Záznam z jednání

konaného dne 16. 11. 2021

k MOSTNÍM ESTAKÁDÁM

**„Modernizace trati Brno – Přerov, 2.stavba Blažovice - Vyškov“
„Modernizace trati Brno – Přerov, 3.stavba Vyškov - Nezamyslice“**

obr. 1: Vizualizace estakád z DÚR 2018 ^[3]

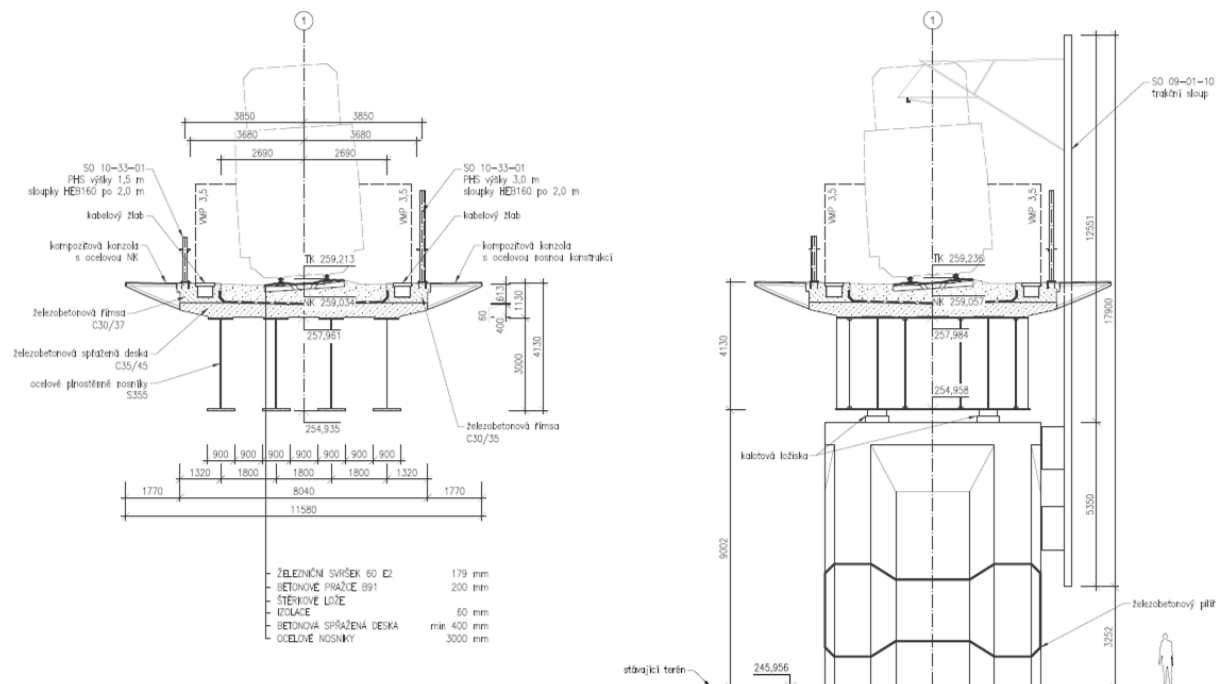
Na výrobních poradách byla za účasti a doporučení zpracovatele oponentního posudku zvolena varianta nosné konstrukce jako spřažená ocelobetonová konstrukce tvořená čtyřmi ocelovými plnostěnnými nosníky a železobetonovou deskou. Konstrukce byla navíc doplněna architektonickými prvky.

doc. Ing. Pavel Ryjáček, Ph.D. (oponent): "Závěrem tedy na základě všech výše uvedených poznatků považujeme za vhodnou a současně i nezbytnou změnu příčného řezu NK mostu, a to ze 4 nosníků na 2 hlavní nosníky, současně zvýšení výšky ocelového nosníku o 400 mm a zesílení desky na 500 mm. Dále provedení pásnic tak, aby jejich plocha odpovídala přípravné dokumentaci. Na základě podrobnější analýzy v dalším stupni PD a pokud možno i upřesněných požadavcích na provoz skutečných vlaků lze pak konstrukci dále optimalizovat." [3]

Projektant: "Vzhledem k plánovaným úpravám technického řešení týkajícího se celé stavby Modernizace trati Brno – Přerov (2. stavba a 3. stavba), je možné NK upravit v rámci těchto prací již v tomto stupni dokumentace. To předpokládá, že s tímto řešením budou souhlasit všichni připomínkující. Ovšem úplně ztratí smysl investorem požadované architektonické řešení." [3]

Ing. David Rose (oponent): "Architektonické řešení bude zachováno, pan kolega Doc. Ryjáček hodnotil především technický pohled na věc a velmi správně podotýká, že existuje výhodnější příčný řez. Projednanou architektonickou koncepcí však nebudeme za expertní tým rozporovat a doporučujeme ji zachovat. Soulad inženýrských staveb s krajinou a prostředím je velmi důležitý aspekt, prochází-li mostní estakáda přímo obydlenou oblastí a ještě natolik rekultivovanou, jako je park ve Vyškově. Jako obdobný příklad lze uvést Nové spojení v Praze – kde také projektant velmi dobře reagoval na okolní prostředí." [3]

→ Preferovaná NK: spřažená konstrukce s dvěma hlavními ocelovými plnostěnnými nosníky

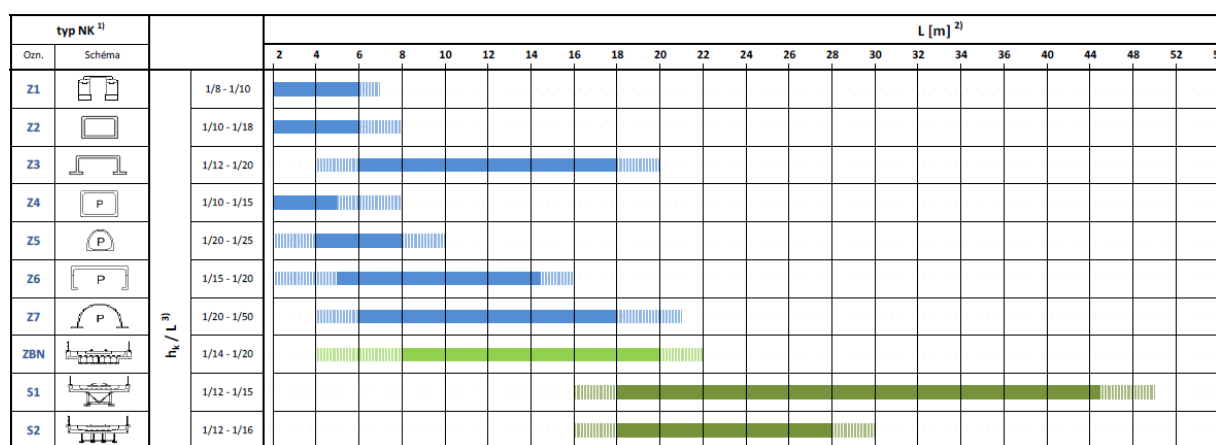
"Mostní estakády ve Vyškově (SO 09-19-10 – km 46,028, SO 09-19-11 – km 46,162 a SO 09-19-12 – km 46,163) budou navrženy jako **spřažené ocelobetonové konstrukce s 2 hlavními ocelovými plnostěnnými nosníky** (případně jako ocelové komory) s horní ŽB mostovkou a žlabem kolejového lože. Stejná konstrukční úprava bude provedena i v případě SO 10-19-02 – km 48,629." ^[1]

→ Preferovaná NK: spřažená konstrukce s dvěma hlavními ocelovými plnostěnnými nosníky
